**PORTE A  
CONNAISSANCE DU  
PRÉFET « TRAVAUX  
D'AMÉNAGEMENT DU SEUIL  
C RELATIFS À LA  
RÉALISATION DE L'ENSEMBLE  
IMMOBILIER « VALCROS  
RIVE DROITE »**

### Dossier de porter à connaissance du préfet

## Travaux d'aménagement du seuil C relatifs à la réalisation de l'ensemble immobilier « Valcros rive droite »

N° dossier : 16703-01  
Version : A  
Date : 20 juillet 2022

Figure T4 : Croquis de principe du nouveau scénario hydraulique

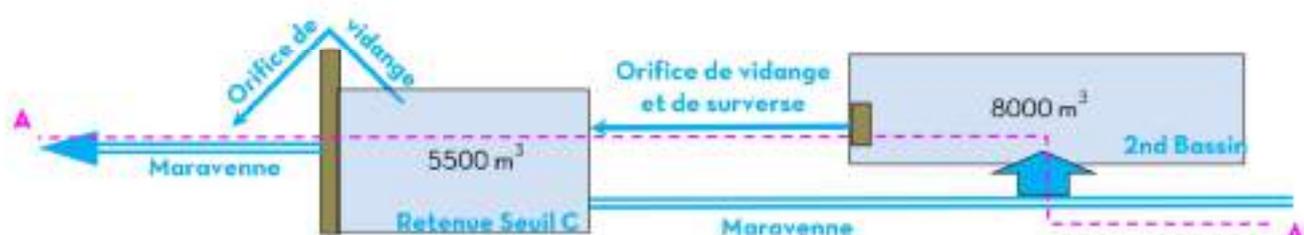
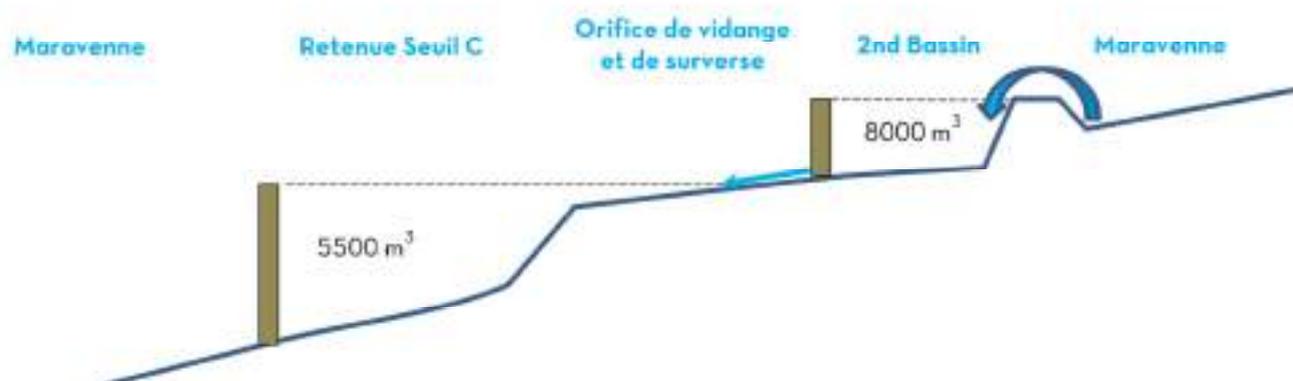
La prise en compte de la contrainte écologique (impossibilité de terrasser la saulaie ancienne) modifie la répartition des volumes de rétention. Seuls 5 500 m<sup>3</sup> peuvent être stockés au droit du seuil. Le volume complémentaire de 8 000 m<sup>3</sup> est donc à réaliser en amont.

En regard du modelage de terrain, le creusement de ce volume complémentaire dans la continuité du seuil C (bassin d'un seul tenant) nécessiterait un déblaiement de 44 000 m<sup>3</sup>, induisant une modification profonde de l'unité paysagère et des contraintes forte de remploi du sédiment.

- L'aménagement hydraulique global proposé est de  $13\,500 \text{ m}^3$ .
- Comme initialement, l'orifice de fuite du seuil de diamètre  $\varnothing 900 \text{ mm}$  est placé à la cote 56.70 m NGF, soit 0.10 m au-dessus du fond du plan d'eau. Son débit maximum, seuil plein est de  $3.3 \text{ m}^3/\text{s}$ .

- La surverse du 2nd bassin s'effectuera de façon généralisée au travers de la saulaie conservée, sans débordement sur l'avenue de la vallée heureuse.
